Białystok, dn. 07.08.2018r.

Numer pisma: DA.ZP.242.43.1.2018

Dotyczy: postępowania przetargowego w trybie przetargu nieograniczonego na zakup systemu do angiografii cyfrowej wraz z pracami dostosowawczymi oraz wyposażenia do Oddziału Kardiologii i Chorób Wewnętrznych z Pododdziałem Kardiologii Inwazyjnej i Pracownią Hemodynamiki, oznaczenie postępowania DA.ZP.242.43.2018.

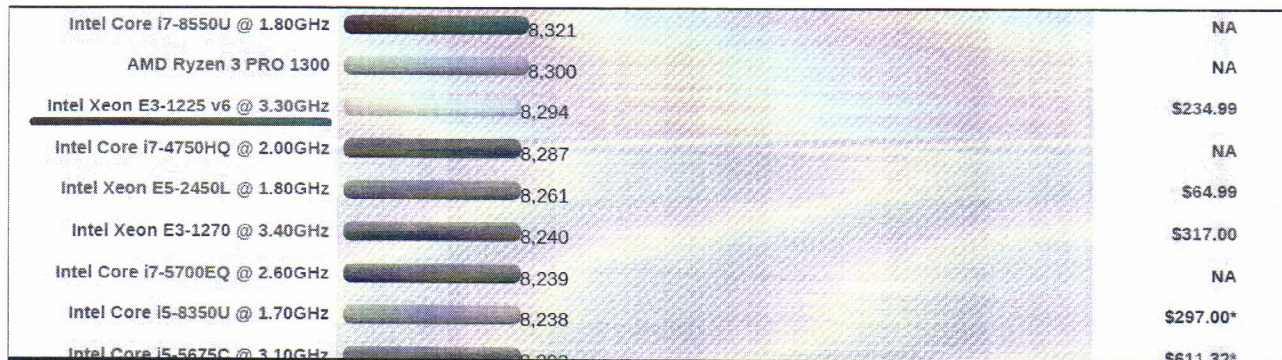
Zmawiający wymaga min. 8300 punktów na dzień 12.03.2018 roku ale na dzień dzisiejszy na stronie www.cpubenchmark.net nie ma możliwości sprawdzenia archiwalnych wyników.

- Czy Zamawiający posiada listę wyników testów PassMark - CPU Mark ze strony https://www.cpubenchmark.net/high_end_cpus.html) na dzień 12.03.2018 roku? Jeśli tak prosimy o udostępnienie ze względu na brak możliwości sprawdzenia archiwalnych wyników testów na dzień 12.03.2018r. Możliwość sprawdzania archiwalnych wyników testów na stronie www.cpubenchmark.net jest aktualnie niedostępna.
- Prosimy o dopuszczenie do postępowania procesora serwera uzyskującego 8294 punkty w teście PassMark - CPU Mark ze strony https://www.cpubenchmark.net/high_end_cpus.html) na dzień 23.07.2018 roku. Jest to jedynie 6 punktów mniej niż wymagane przez Zamawiającego.
- Czy w związku z faktem, że możliwość sprawdzania z datą wsteczną jest wyłączona, czy Zamawiający dopuszcza dołączenie do oferty dokumentu typu „print screen” ze strony PassMark dla zaoferowanego procesora z dnia 23.07.2018 jak poniżej?

Odpowiedź:
